## AH1.1

В рамках авторского надзора выполнены следующие дополнения:

2016-032-291-01-ОВ.АН1				
АН1	1	-	-		04.03.24	Капитальный ремонт здания пожарного депо (проект 0612.1) АО "Антипинский НПЗ"				
Изм.	Кол. уч.	Лист	№ док.	Подг.	Дата					
Разраб.					04.03.24	Пожарное депо на 6 автомобилей (без жилых помещений)		Стадия	Лист	Листов
Проб.					04.03.24			Р	1	5
						Общие данные		ООО Филиал "РУСИНВЕСТ-ТНПЗ"		
Н.контр.					04.03.24					
ГИП					04.03.24					
Нач. отд.					04.03.24

Фрагмент плана 3 этажа между осями 18-21 и А-Д на отм. +7.800 (демонтаж)

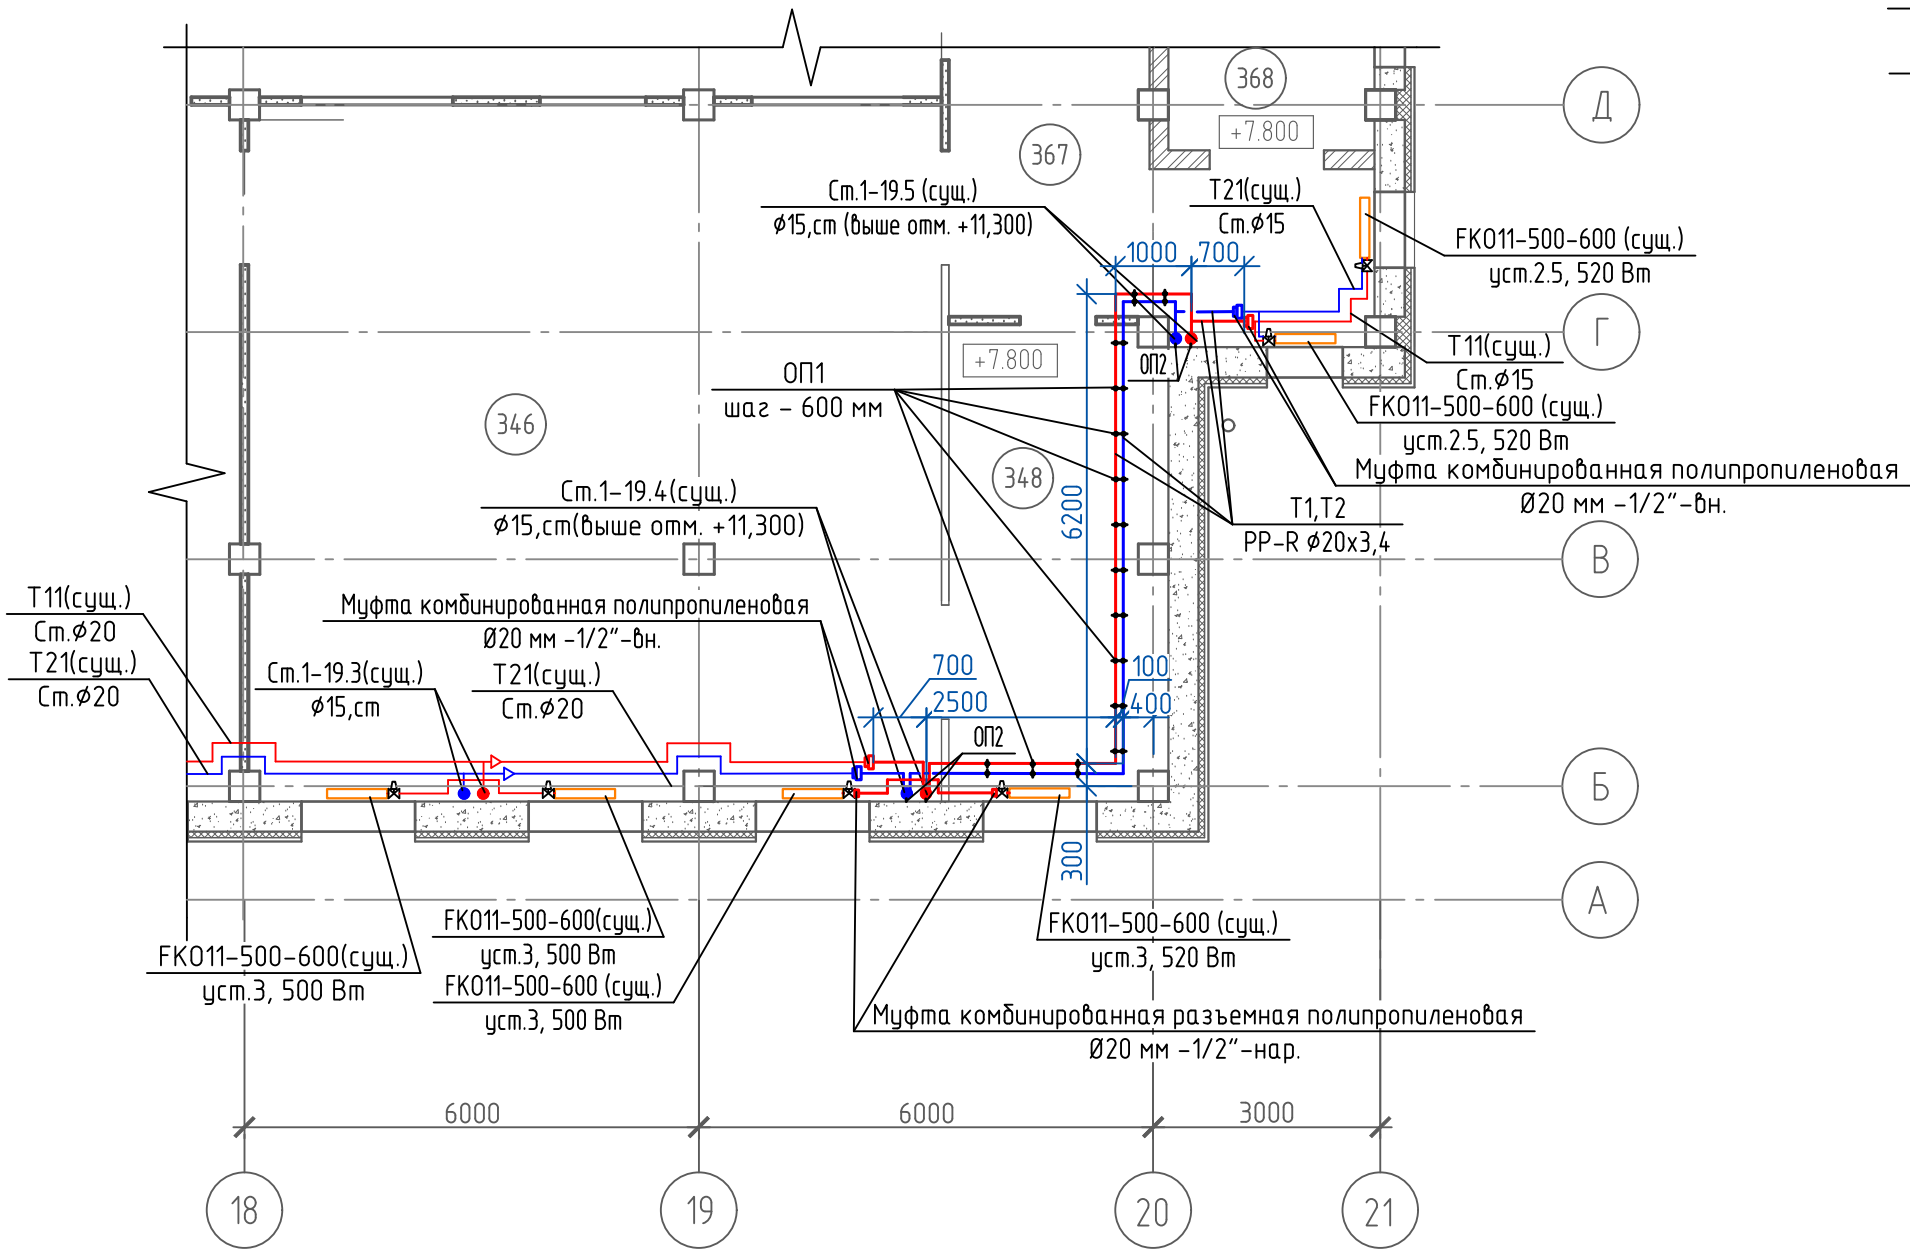
– демонтаж существующих стальных магистральных трубопроводов теплофикационной воды Т1, Т2 Ду 15 мм на участке от врезки стояка Ст.1-19.4 до Ст.1-19.5, расположенных на полу помещений 348 и 367;

– демонтаж существующих стальных стояков Ст.1-19.4 до Ст.1-19.5 теплофикационной воды Т1, Т2 Ду 15 мм вместе с запорной, регулирующей и дренажной арматурой в пределах 3 этажа здания между отметками +7,900 и +11,300;

- демонтаж стальных подводящих трубопроводов теплофикационной воды Т1, Т2
- Ду 15 мм к существующим радиаторам FK011-500-600, расположенным в помещениях 346 и 348;
- монтаж магистральных трубопроводов теплофикационной воды Т1, Т2 из
- армированных алюминием полипропиленовых труб  $\varnothing 20 \times 3,4$  мм на участке от врезки стояка Ст.1-19.4 до Ст.1-19.5 в пространстве за подвесным потолком с креплением опор ОП1 из
- сантехнических хомутов на шпильках М8 в существующее бетонное перекрытие;

– монтаж стояков Ст.1–19.4 до Ст.1–19.5 теплофикационной воды Т1, Т2 Ду 15 мм из армированных алюминием полипропиленовых труб  $\varnothing 20 \times 3,4$  мм с установкой новой запорной, регулирующей и дренажной арматурой в пределах 3 этажа здания между отметками +7,900 и +11,300 с креплением опор из сантехнических хомутов к существующим стенам;

- монтаж подводящих трубопроводов теплофикационной воды Т1, Т2 из армированных алюминием полипропиленовых труб  $\phi 20 \times 3,4$  мм к существующим радиаторам FK011-500-600, расположенным в помещениях 346 и 348;

– снятие/установка потолочных плит существующего подвешного потолка типа “Армстронг” общей площадью  $S=9,0 \text{ м}^2$  в местах прокладки новых полипропиленовых трубопроводов Т1, Т2;

– тепловая изоляция горизонтального участка трубопроводов теплофикационной воды  
T1, T2 Ø20x3,4 мм, расположенного за подвесным потолком трубами из вспененного каучука  
K-FLEX ST с покрытием AL CLAD толщиной 9 мм;

– установка гильз из трубы водогазопроводной  $\varnothing 32$  мм в местах прохода через перегородки между помещениями трубопроводов теплофикационной воды Т1, Т2 из армированных алюминием полипропиленовых труб  $\varnothing 20 \times 3,4$  мм с последующей герметизацией зазоров пеной монтажной огнестойкой.

Для исключения работ по сварке стальных трубопроводов на магистральных трубопроводах и стояках Ду 15 мм в точках присоединения полипропиленовых труб, выполнить нарезку наружных резьб 1/2" клупповой плашкой по месту, с последующей установкой комбинированных полипропиленовых муфт 1/2"-PP-R20.
